改善箇所説明図

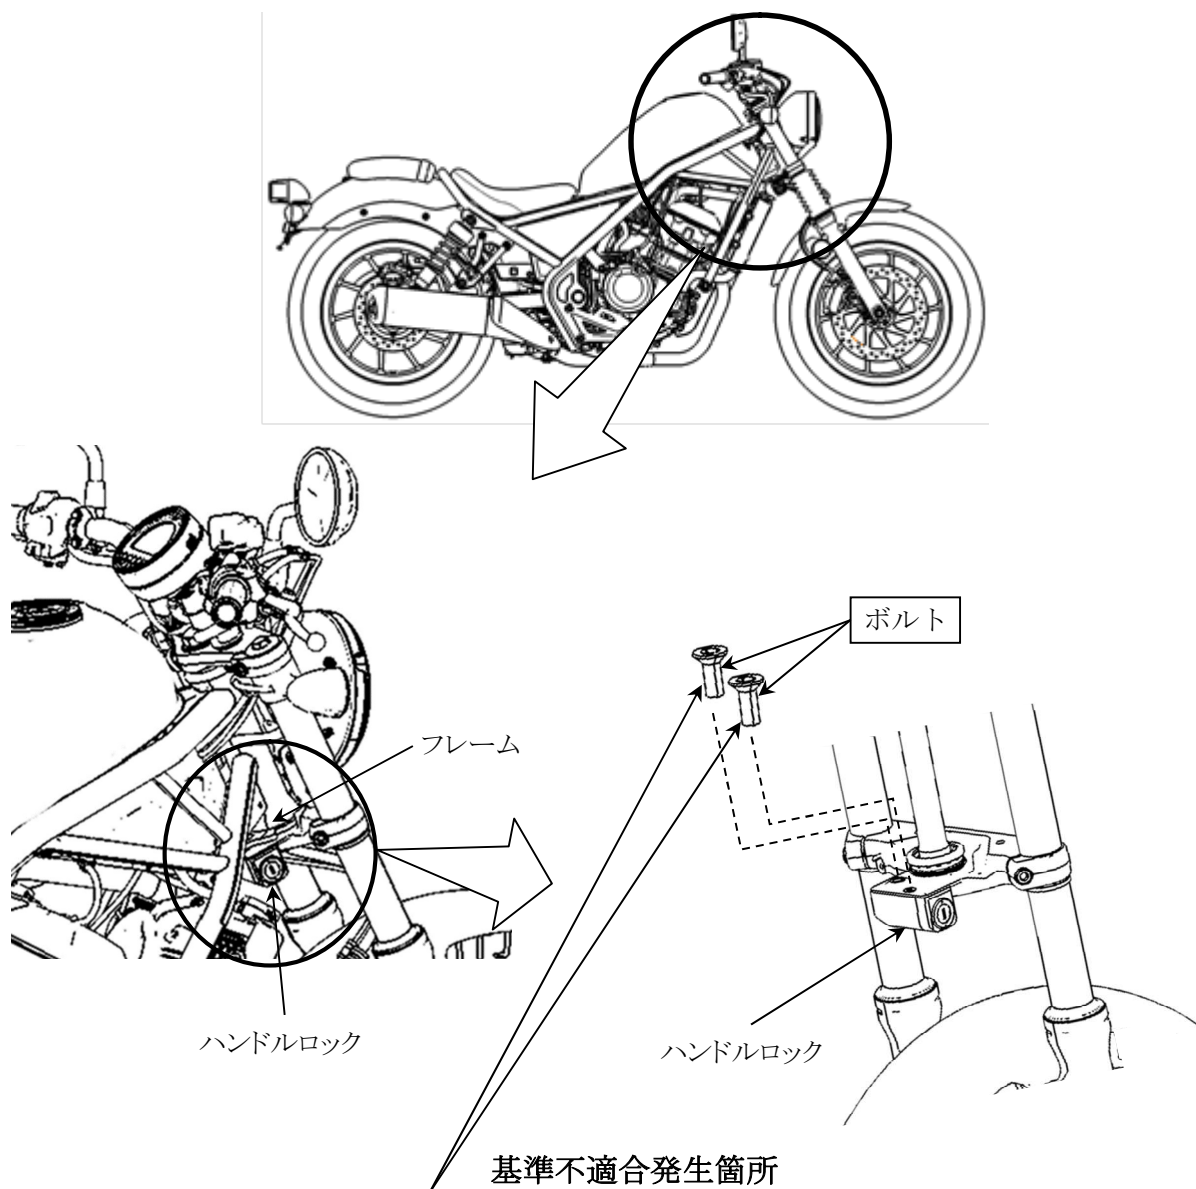
施錠装置において、ハンドルロックを固定するボルトの締付け方法が不適切なため、ボルトの締結力が不足しているものがある。そのため、そのまま使用を続けると、ボルトが緩み停車時にハンドルがロックできないおそれがある。また、外れたボルトがフレームに挟まると、最悪の場合、ハンドルが転舵できず転倒するおそれがある。

全車両、ハンドルロック締付けボルトを新品に交換し、規定トルクで締め付ける。なお、部品の準備に時間を要することから、不具合内容を周知し、準備でき次第、改めて連絡する。

注： は交換する部品を示す。
